**Ferme éolienne de Berneuil – St Junien
les Combes SAS**

**Communes de Berneuil et Saint-Junien-les-
Combes (87)**

**Note en réponse à l'avis n° 2023APNA46 de la Mission
Régionale d'Autorité environnementale Nouvelle-Aquitaine**

Janvier 2024

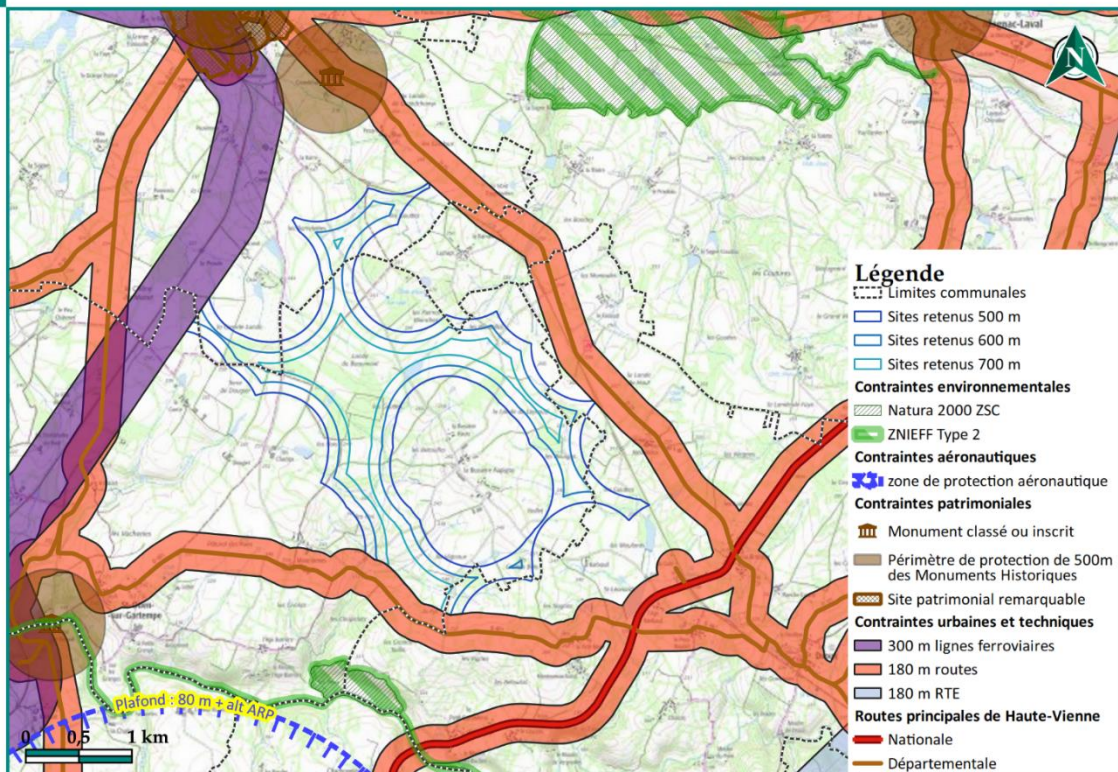
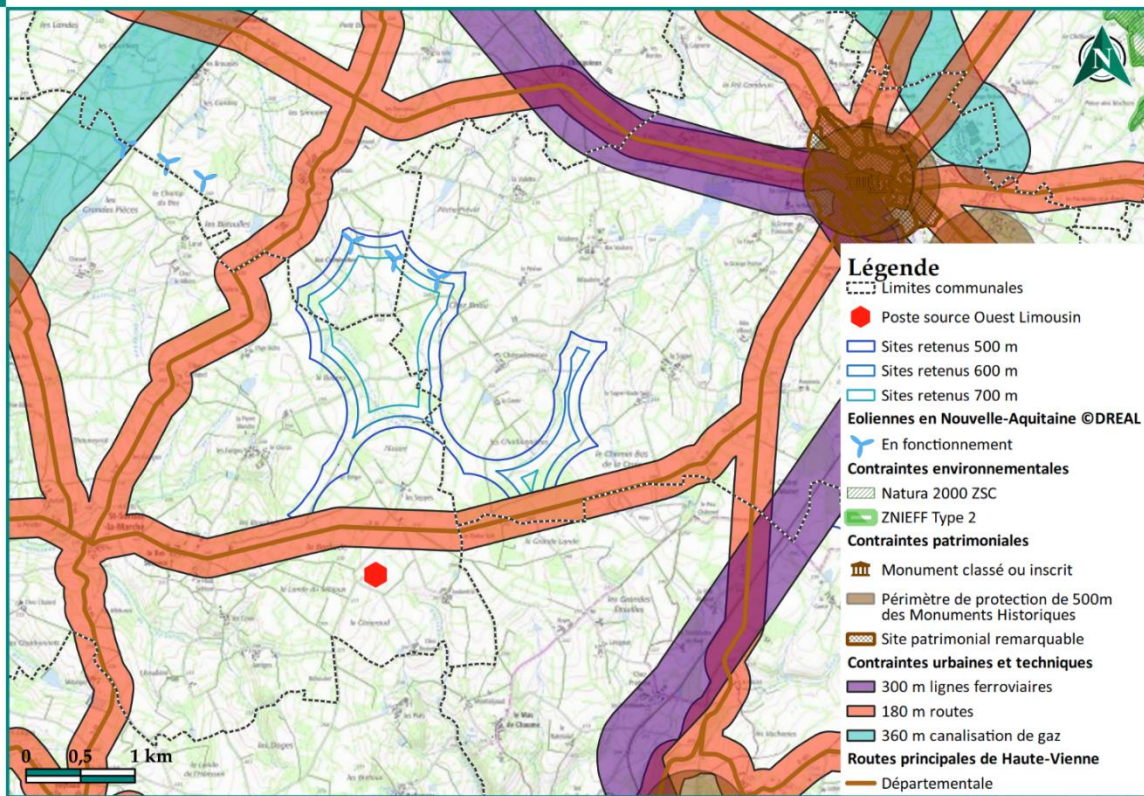
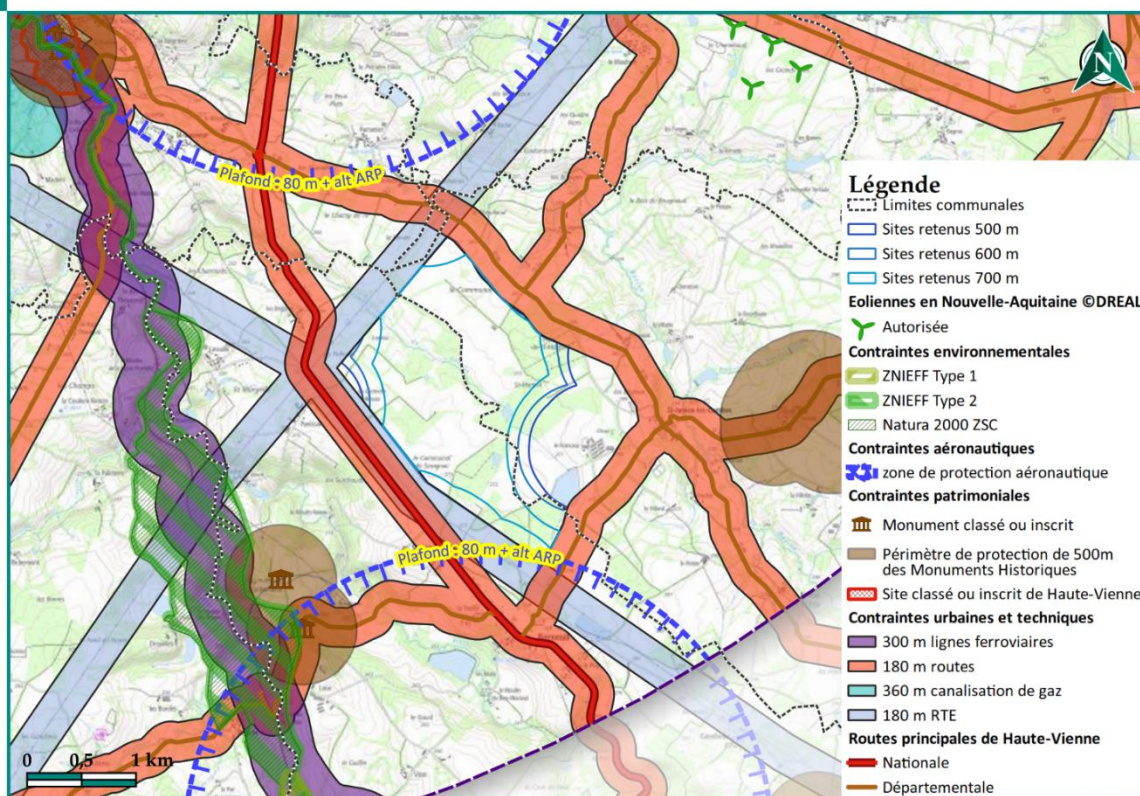
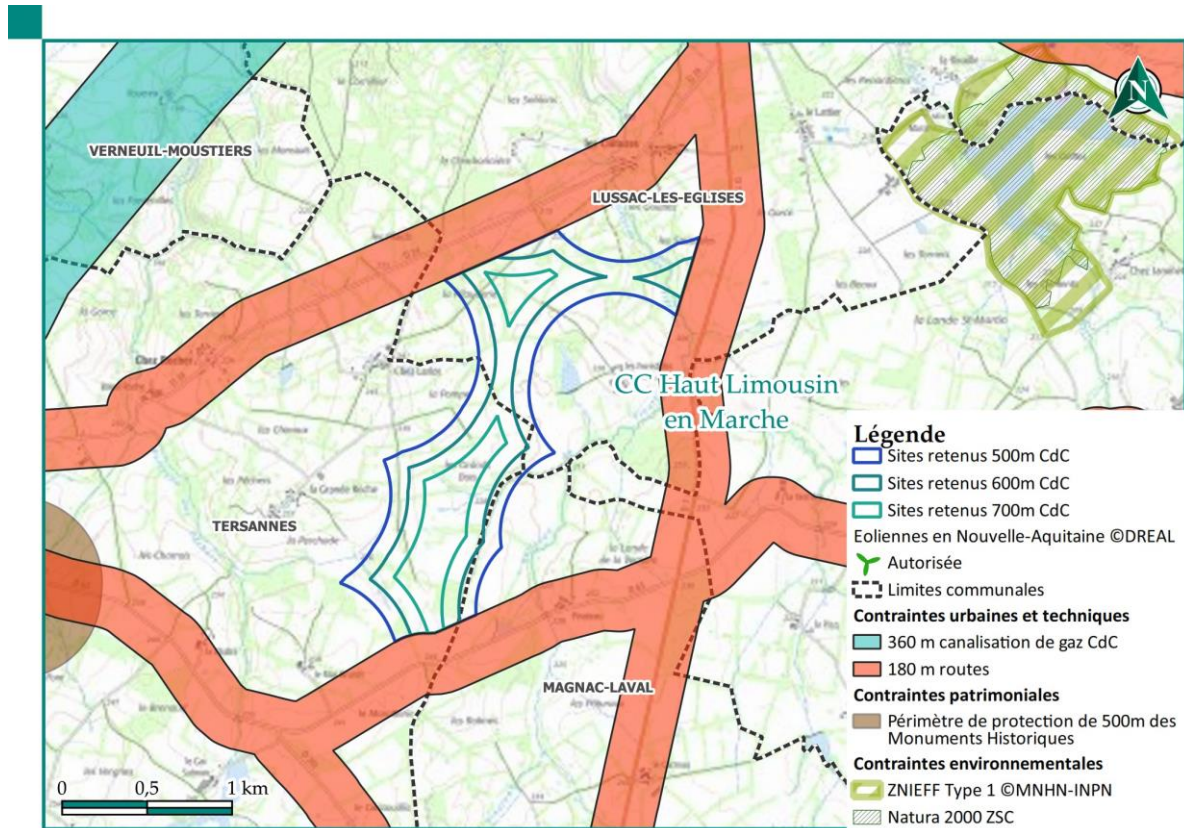
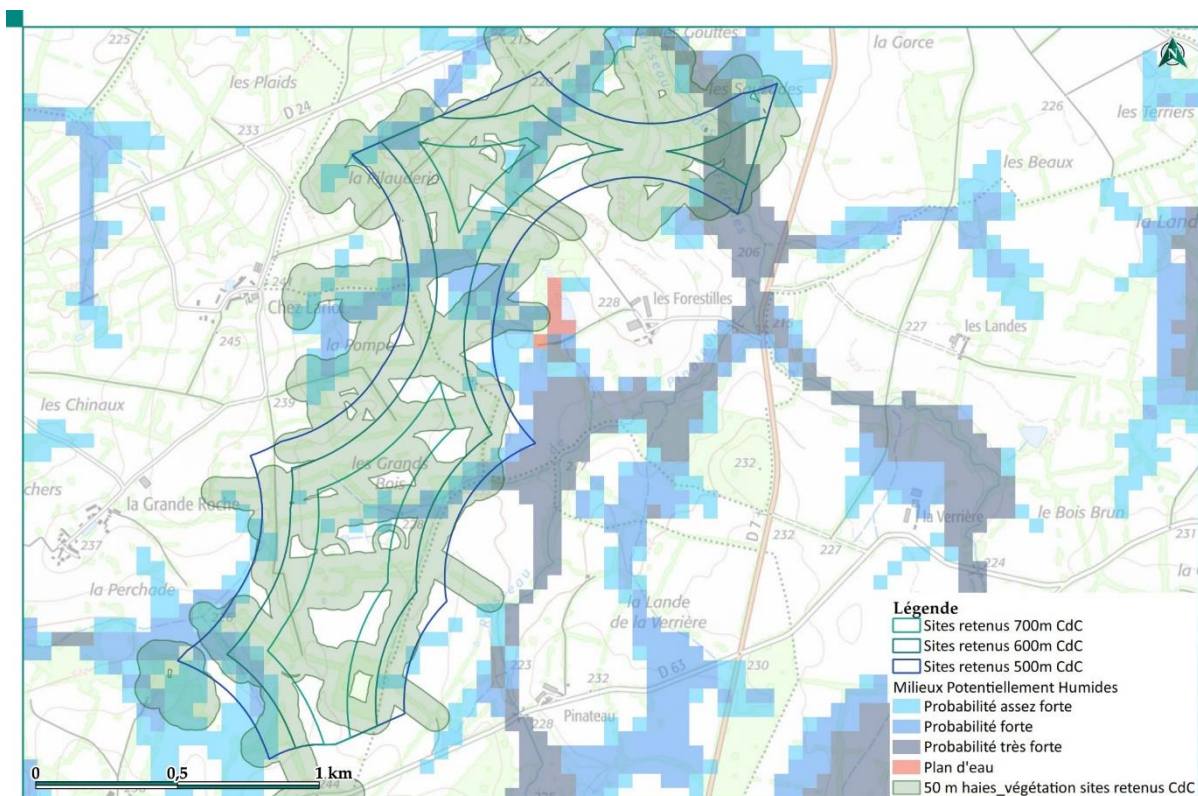
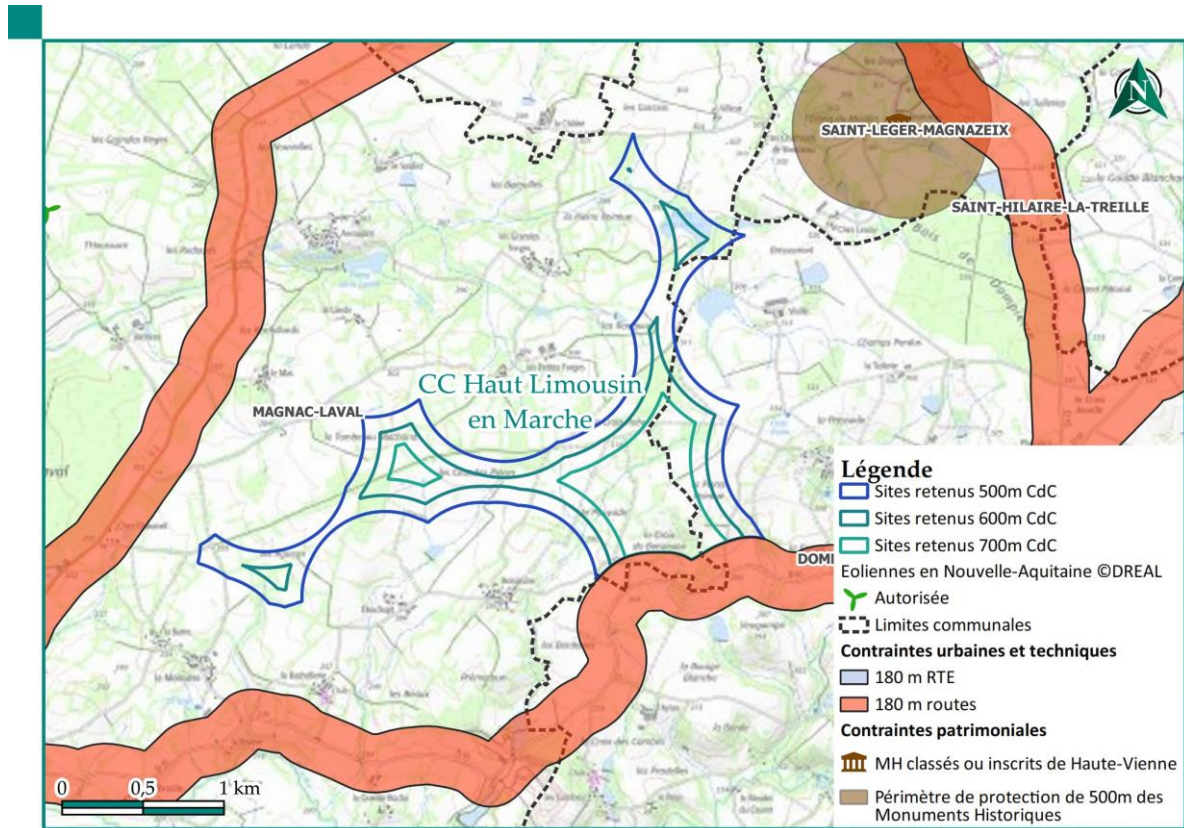
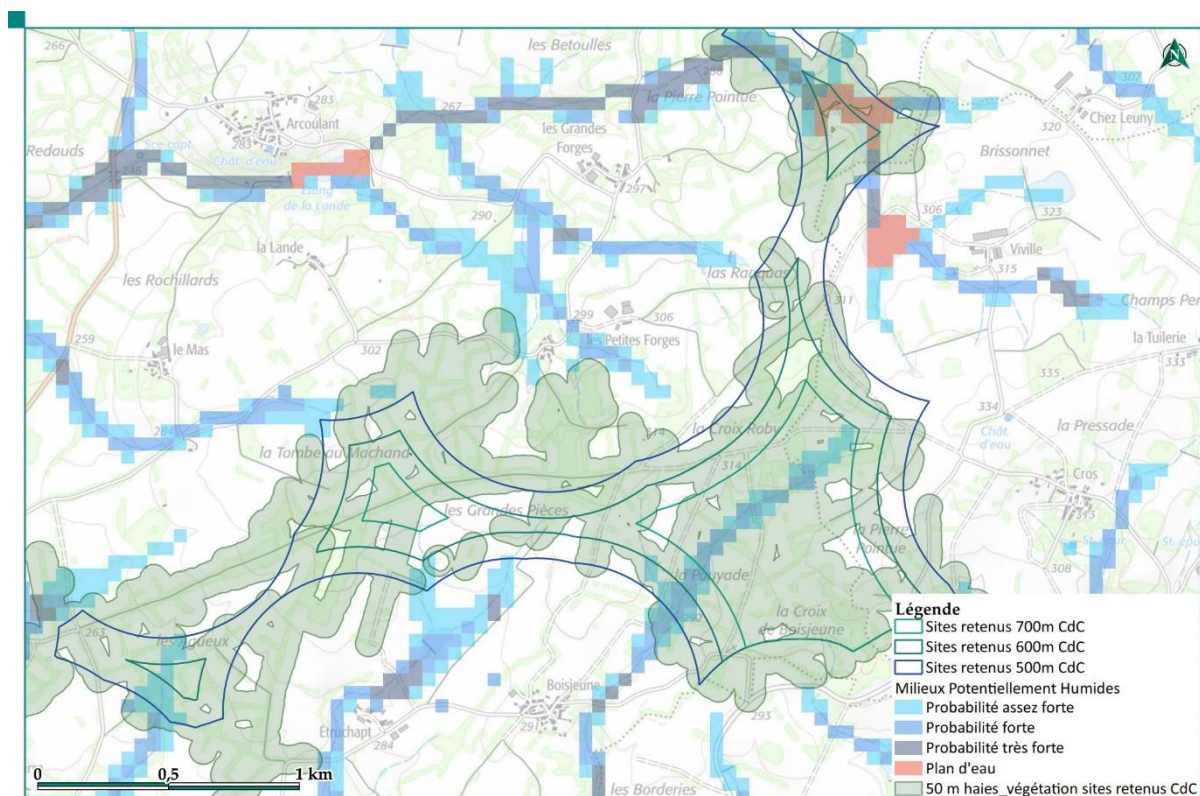
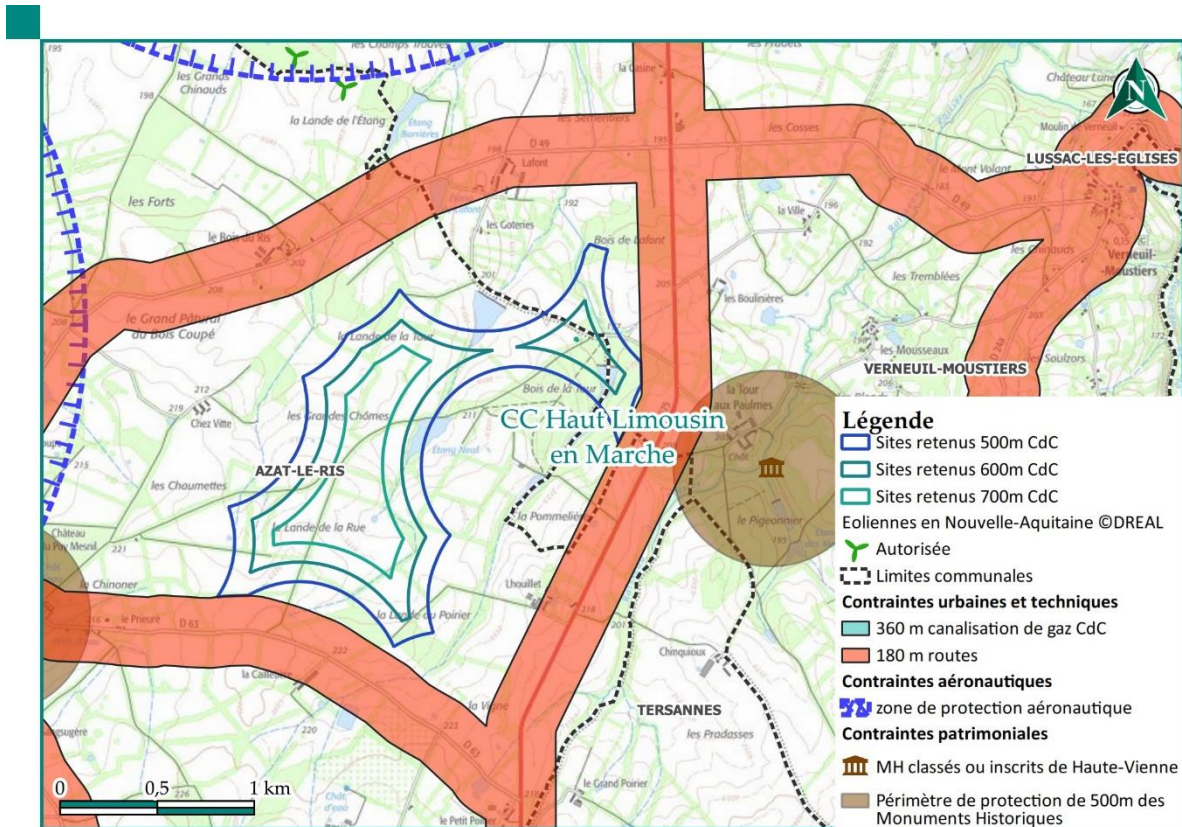
La MRAe recommande que le dossier soit complété par une étude des alternatives de localisation de projet de parc éolien à une échelle intercommunale.

Critères	Site n°1	Site n°2	Site n°3	Site n°4	Site n°5	Site n°6
Capacité d'accueil	++	+	+++	+	+	+
Exploitation du gisement éolien	++	++	++	++	++	++
Proximité des habitations	+	+	+++	++	++	+++
Proximité du poste de raccordement	++	+++	+	++	+	+
Sensibilités naturalistes	+	++	++	+	+	+
Sensibilités paysagères et patrimoniales	++	+	+	++	+	++
Accès	+	+	++	++	++	++
TOTAL	+11	+11	+14	+12	+10	+12

Au regard des contraintes, enjeux et critère étudiés, bien que plusieurs de ces zones semblent favorables à l'accueil d'un parc éolien, c'est le site n°3, celui se situant sur les communes de Berneuil et de Saint-Junien-les-Combes, qui apparait comme le plus intéressant et favorable à l'implantation d'un parc éolien, notamment par la présence des grands milieux ouverts et de la grande superficie de cette zone. Ces 2 éléments sont des éléments clés pour mener à bien une démarche d'évitement et de réduction solide, et ainsi de proposer un projet éolien le plus respectueux de l'environnement.
